科学的根拠に基づく対話（リスクコミュニケーション）における 静岡県とJR東海の認識の違い

<大井川水系の水資源の保全に関する対話の進め方についての基本認識>

(平成30年12月28日 静岡県中央新幹線対策本部)

環境影響に関する対話(リスクコミュニケーション)

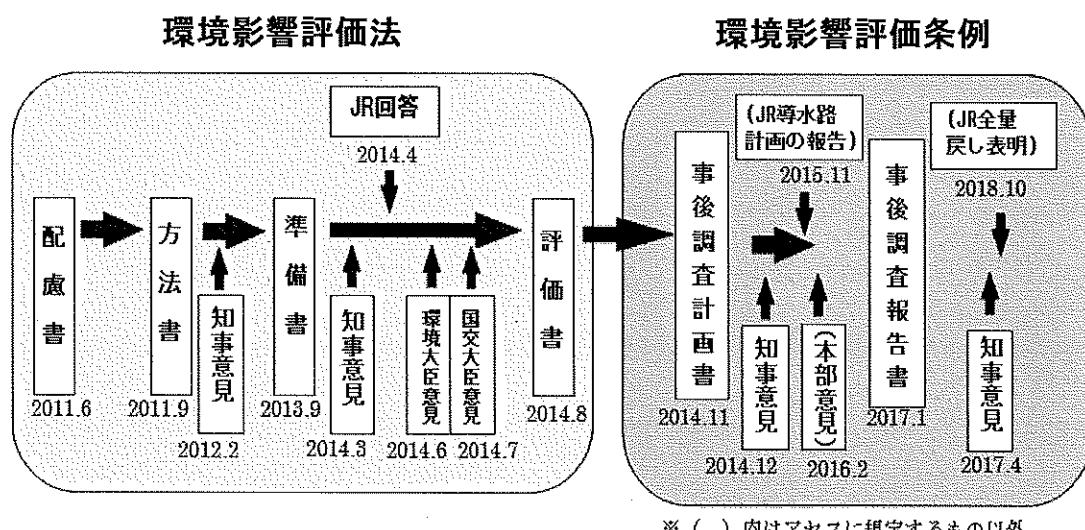
- 2 静岡県は、JR東海との意見交換をリスクコミュニケーションと位置付けている。別紙の図のとおり、事業者と住民ではリスクの認知レベルが当然異なる。当初は両者の認知レベル（リスクの受け止め方）に大きな乖離がある。
 住民は、事業者からの情報不足と事業者への信頼がないときに、リスクを大きく見積もりやすい。また、事業者は、現場や地域の状況への認識不足等からリスクの見落としや過小評価が生じやすい。対話によって、両者間の乖離を徐々に小さくしていき、合意に至ることが必要と考えている。
 ⇒・JR東海からわかりやすい情報がなかなか出てこないことや、JR東海の各氏の発言が何度も住民に不信と不安を与えていていること等から、JR東海への信頼度は対話を重ねても改善されていない。
 ・JR東海の説明は、「自分たちが十分な検討を行っていることを理解すべき、理解してほしい」という説得的コミュニケーションにとまっている。

- 反対住民と事業者間で認識が異なる二つのリスクレベル
 - ①リスクの認知(受けとめ)レベルの違い
⇒反対住民は受動リスクのため受容(我慢できる)レベルは低い
⇒事業者はリスクを小さく見積もりがち
 - ②リスクの受容レベルの違い
⇒反対住民は受け入れてほしい
⇒事業者は「このくらいは受け入れてほしい」と受容レベルを大きく思がち

概要版 P11 (トンネルと大井川の関係)

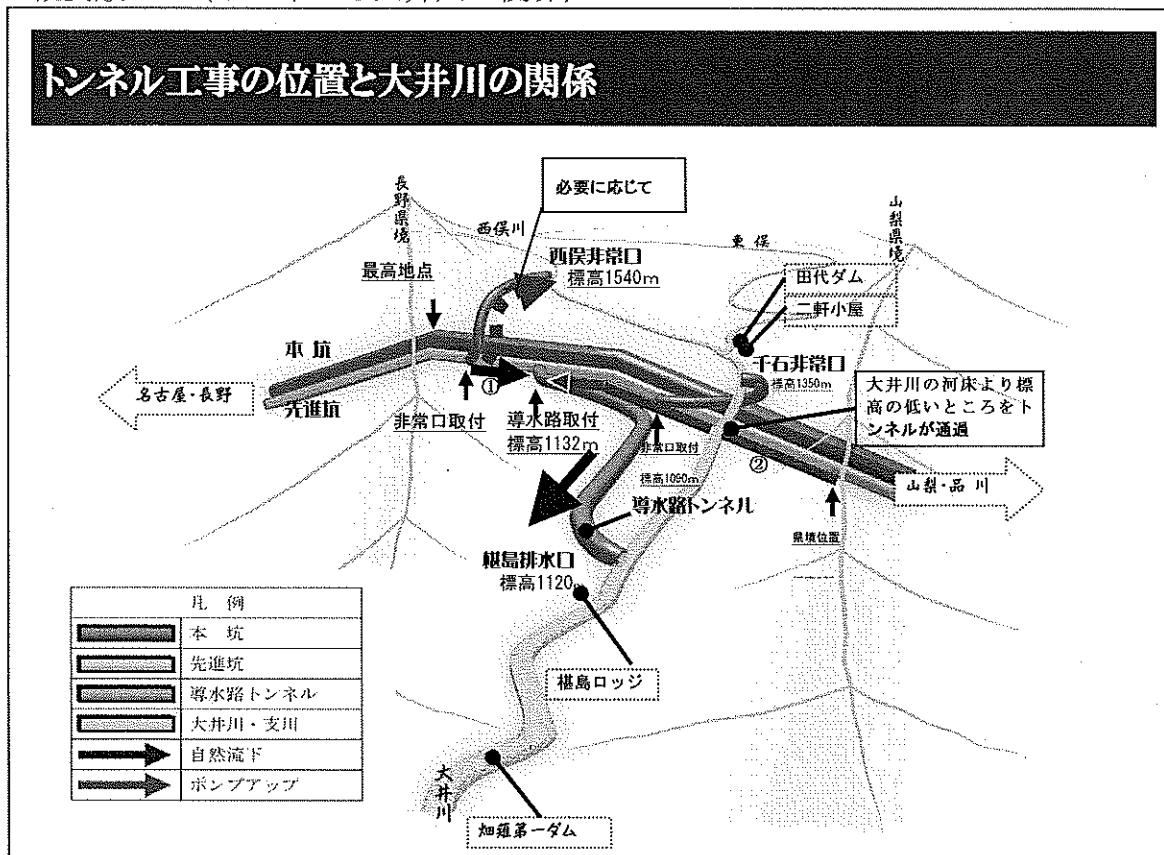
6 同概要版の P11～12 に「トンネル工事の位置と大井川の関係について」を示している（資料 2）。
